REMITE INFORME FINAL N°45, DE 2012,
SOBRE AUDITORÍA AL PROGRAMA DE
PAVIMENTACIÓN PARTICIPATIVA,
VIGÉSIMO LLAMADO, DEL MINISTERIO
DE VIVIENDA Y URBANISMO.

INFORME FINAL

Número de Informe:45/2012
02 de mayo del 2013

INFORME FINAL N°45, DE 2012, SOBRE
AUDITORÍA AL PROGRAMA DE
PAVIMENTACIÓN PARTICIPATIVA, VIGÉSIMO
LLAMADO, DEL MINISTERIO DE VIVIENDA Y
URBANISMO.

Foto N° 1
Calle Víctor Brown.
Losas sobre canal.

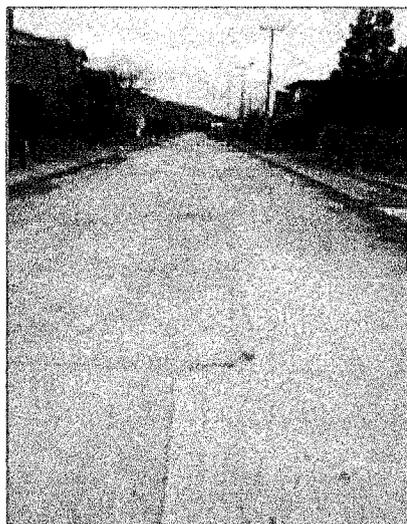
b.5) En los planos correspondientes al proyecto N°14.182-MPT, no se hace referencia a la losa existente sobre el canal que cruza la calle Víctor Brown, en el tramo entre el pasaje Las Pataguas y la calle José Céspedes, como tampoco a los trabajos que se debían ejecutar en ese sector (anexo N°2, foto N°1).

Puesto que el servicio aprobó los proyectos sin verificar la existencia de la citada obra de arte, debe mantenerse la observación.

Foto N°38
Estancamiento de agua en término de calle Jesús Nazareno.

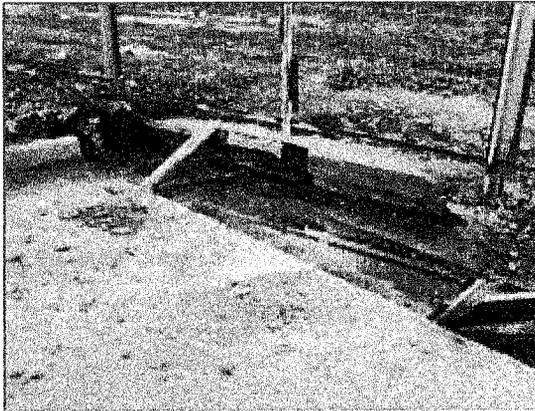
t) Al final de la calle Jesús Nazareno, comuna de María Pinto, se observó estancamiento de agua, lo que evidencia que la solución de aguas lluvia prevista en el plano del proyecto N°14.653-MPT no cumple la función para la que fue diseñada (anexo N°2, foto N°38).

Sobre la materia, cabe señalar que en las visitas efectuadas a terreno no se advirtió dicho empalme ni la solución de aguas lluvia aludida, por lo que se mantiene la observación.
